Autorité environnementale

Avis délibéré de l’Autorité environnementale sur l’aménagement du Senia à Thiais et Orly (94)

n°Ae : 2021-146

Avis délibéré n° 2021-146 adopté lors de la séance du 7 avril 2022

Figure 3 – Composantes du projet et opérations dites « connexes » (Source : dossier)

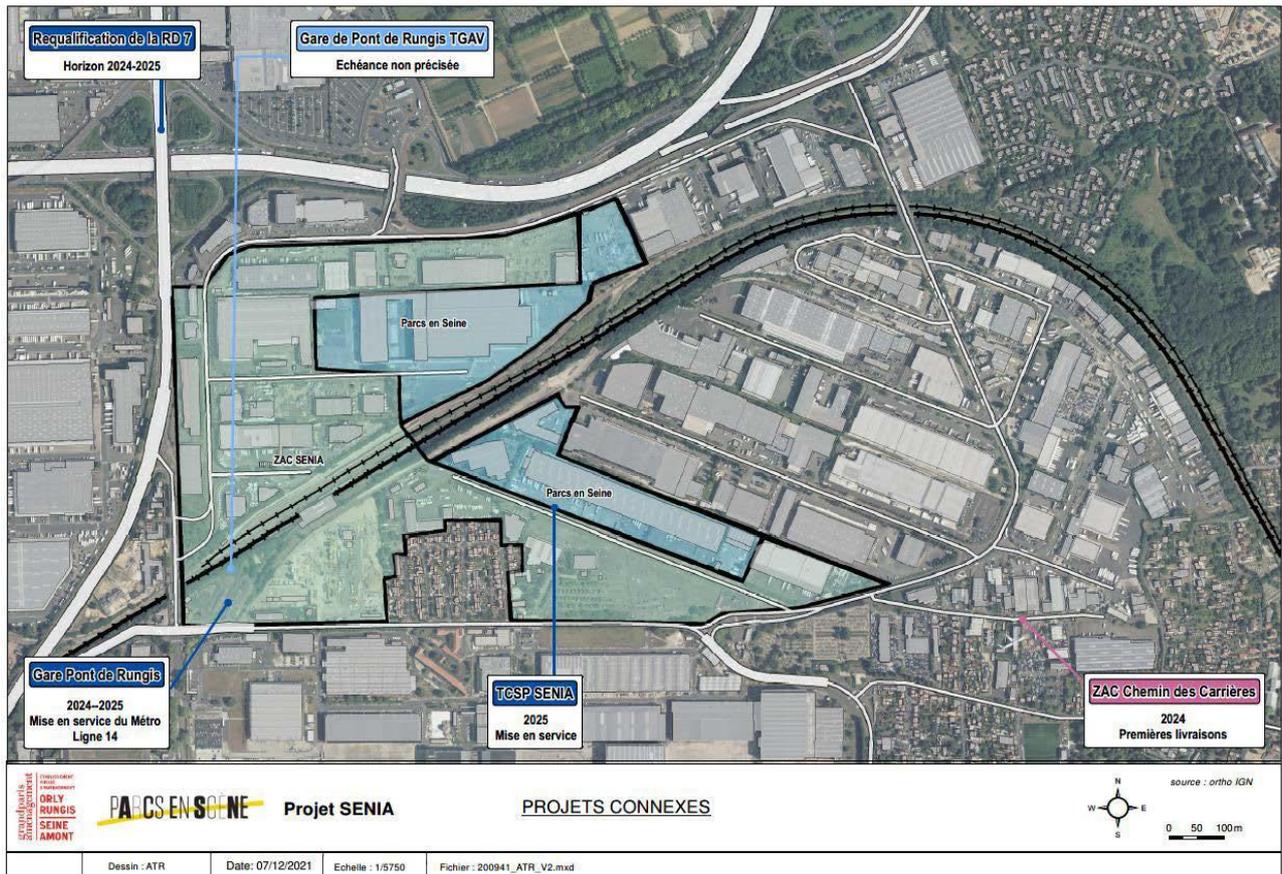
Les travaux relatifs au pôle-gare Pont de Rungis, à son fonctionnement et à l'ensemble de ses ouvrages, dont la constitution est fonctionnellement liée à la Zac et à l'opération Parcs en Scène, ne sont pas non plus inclus dans le périmètre de l'étude d'impact. Il a été précisé aux rapporteurs lors de leur visite que seul l'aménagement des espaces publics autour de la gare et la passerelle prévue au-dessus des voies ferrées étaient inclus dans le périmètre. Toutefois, pour l'Ae, cette analyse mérite d'être approfondie compte tenu des liens fonctionnels étroits entre ces futures infrastructures de transport et le projet d'aménagement du Senia.

L'Ae recommande d'approfondir l'analyse des liens fonctionnels entre le projet d'aménagement et les différents projets qualifiés de « connexes », notamment la réalisation du transport en commun en site propre Senia-Orly et l'ensemble des travaux relatifs au pôle-gare Pont de Rungis, afin d'inclure dans le périmètre de projet retenu dans l'étude d'impact l'ensemble des composantes de ces opérations, et à défaut de mieux en justifier l'exclusion.

Figure 6 – Réseau de voies de circulation (Source : dossier)

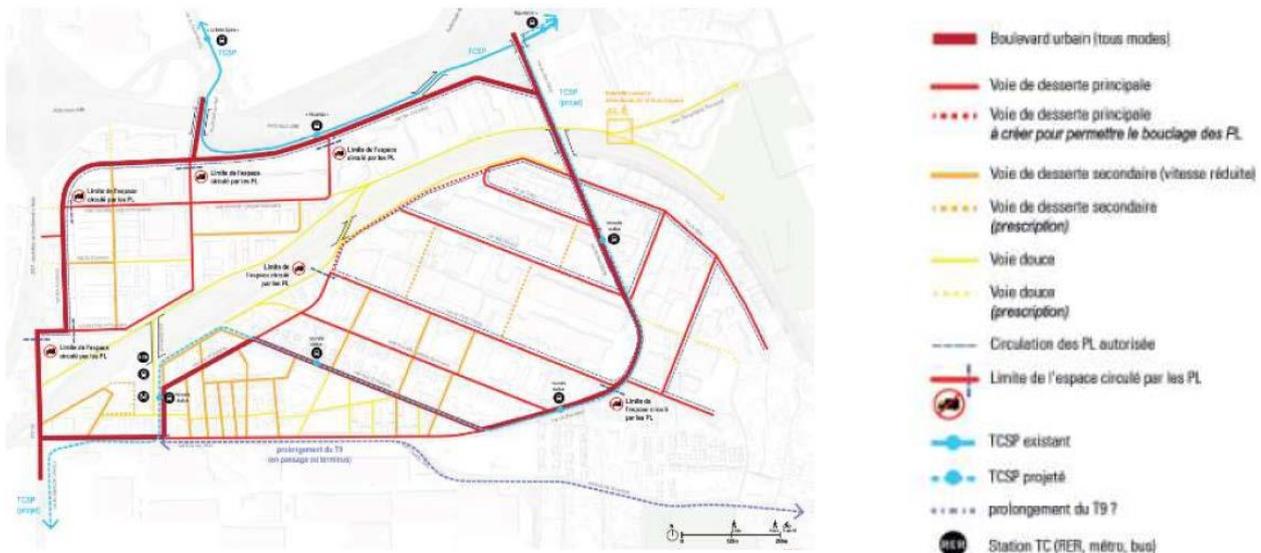
Le réseau de voiries est la seule de toutes les composantes du projet à être présentée à l'échelle des deux secteurs d'opération dans leur ensemble. Il est prévu la mise en place d'un maillage avec création de rues, une au niveau de voies ferrées désaffectées (dite sente ferroviaire), une le long des voies SNCF et de venelles piétonnes et le raccordement entre la rue des Quinze Arpents et le pôle

gare, ainsi qu'une passerelle piétonne et cycliste au-dessus des voies ferrées. Il est prévu que les voiries internes au quartier soient interdites aux poids lourds et que tous les cheminements privilégient les modes actifs et soient accessibles aux personnes à mobilité réduite. Un nombre de stationnements automobiles est indiqué pour chaque secteur, très majoritairement en sous-sol : côté Zac, il en est prévu au total 3 544 à Thiais et 1 600 à Orly ; côté Parcs en Scène, il est prévu 1 901 places à Thiais et 1 577 à Orly. Ces estimations semblent néanmoins être appelées à évoluer par exemple avec la création d'un parking relais à proximité du futur pôle gare. Le dossier évalue par ailleurs les besoins de stationnements différemment de ces chiffres¹⁶.

Figure 7 – Découpage de l'opération Parcs en Scène (Source : dossier)

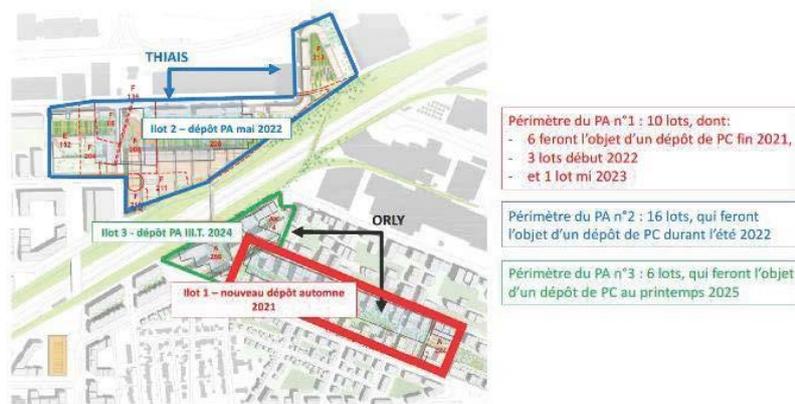
Les deux opérations étant présentées séparément, sauf pour le déroulement des procédures, il n'est pas possible d'apprécier leur imbrication dans le temps et l'espace. Pour Parcs en Scène, les dates prévisionnelles de livraison s'échelonnent entre 2026¹⁷ et 2029.

L'Ae recommande de présenter un calendrier de réalisation commun pour l'ensemble du projet d'aménagement, sans séparer les deux opérations.

Figure 12 – Niveau d'exposition sur 24 h (source : dossier) : zones exposées à plus de 55 dB (A) en période diurne (à partir de jaune) et à plus de 50 dB(A) en période nocturne (22h – 6h)

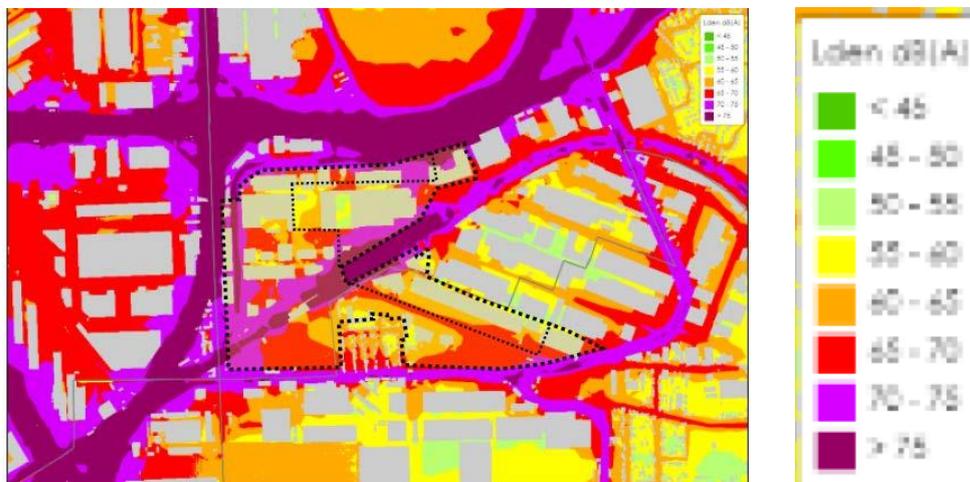
Compte tenu de l'enjeu sanitaire que représente le bruit, l'agence régionale de santé considère nécessaire de réaliser une nouvelle campagne de mesures acoustiques pendant sept jours et couvrant les deux secteurs avec un point additionnel dans le secteur sud au sein de Parcs en Scène.

Figure 13- Carte par courbes isophones de l'ambiance sonore avec projet en période diurne (source : dossier)

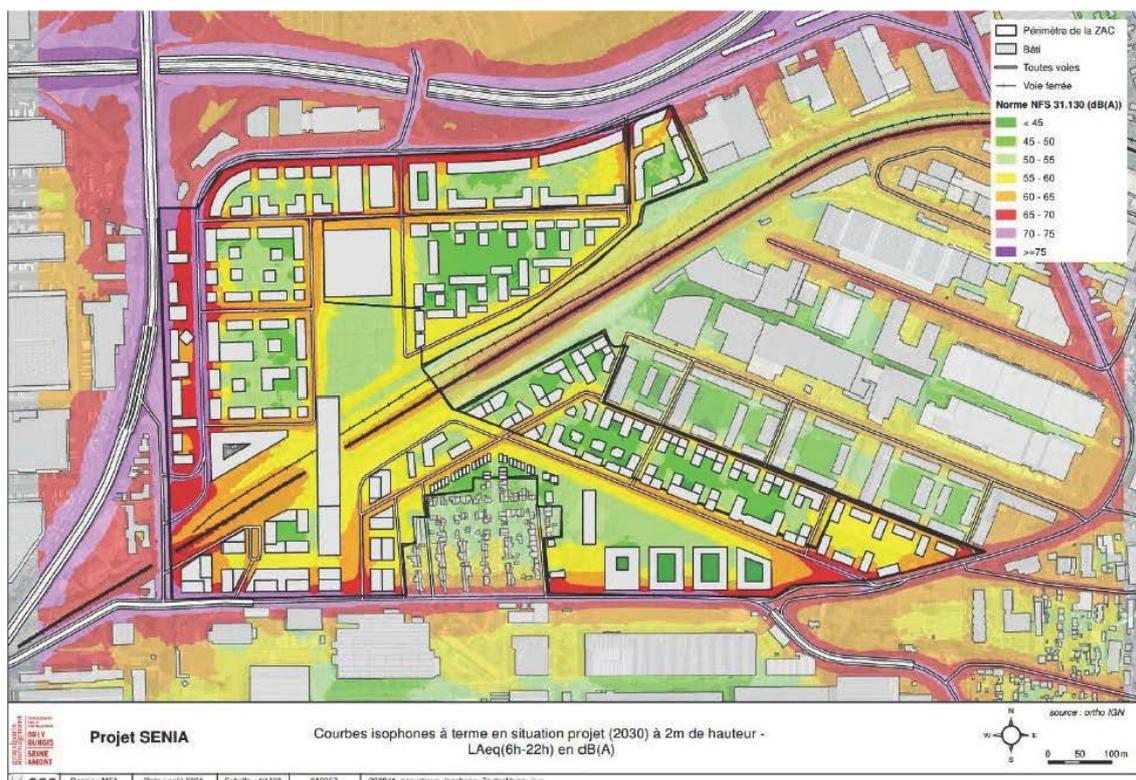
La conception du plan masse et la programmation des différents lots comme l'orientation des pièces à l'intérieur des bâtiments tentent de réduire cette exposition sonore. Certains bâtiments sont réputés faire écran pour ceux situés en retrait mais le dossier mentionne à ce sujet des immeubles accueillant une résidence hôtelière⁴⁸ et un foyer de jeunes actifs, implantés à 40 mètres seulement de l'A 86 en vue d'atténuer l'impact sonore pour une résidence pour personnes âgées et un foyer d'accueil médicalisé. Cette modalité d'utilisation de bâtiments à vocation d'hébergement même temporaire comme écrans paraît devoir être reconsidérée au profit de protections acoustiques spécifiques implantées le long des infrastructures.

L'Ae recommande de réexaminer, y compris en étudiant des solutions alternatives, l'implantation envisagée de bâtiments d'hébergement à proximité d'axes de transports terrestres bruyants et de privilégier les protections collectives, à la source, le long des voies.
